# La Plaine du Sempin Communes de Chelles (77) et de Montfermeil (93)

## Projet du parc naturel paysager du Sempin

Juin 2025

### Porter à Connaissance

**Figure 15 : milieu à vocation humide**

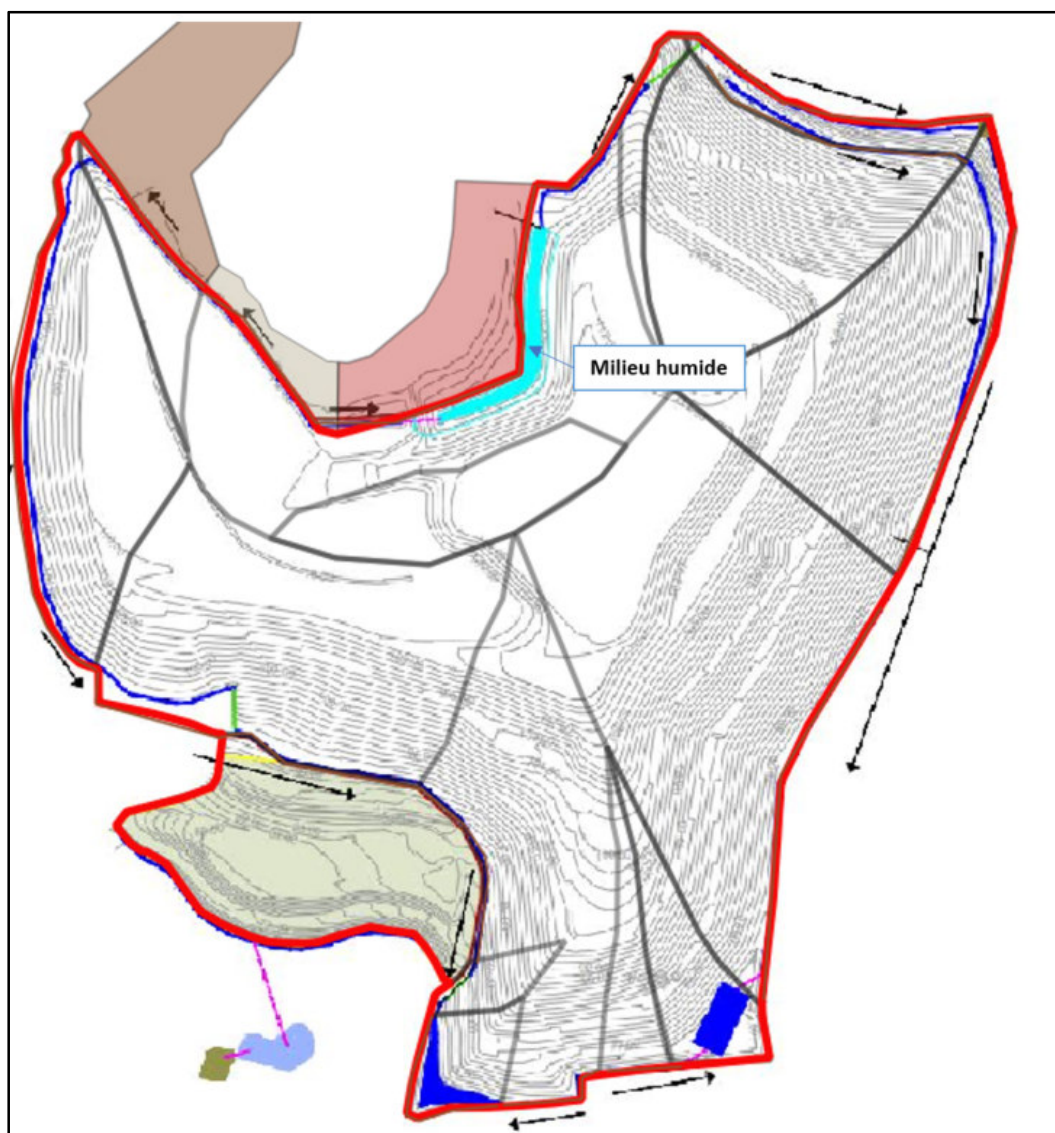
Ce milieu à vocation humide est positionné en lieu et place du fossé 13 de la **Figure 9**. La mise en œuvre de ce milieu à vocation humide revient à élargir ce fossé dans la zone basse du BV13 qui sera donc alimentée par les eaux de ruissellement de ce bassin versant et celles provenant des BV12, BV AMONT 2 et BV AMONT 3. La capacité de stockage du milieu humide sera de 818 m<sup>3</sup>.

La topographie initiale du projet n'est pas modifiée à l'exception de cette partie basse du BV13. Les éléments de gestion des eaux pluviales exposés ci-dessus et les incidences associées ne sont que très faiblement modifiés par rapport à ceux exposés dans le dossier initial.

Le rôle de rétention du fossé 13 sera assuré par le milieu à vocation humide dont la capacité de stockage est de 818 m<sup>3</sup>.
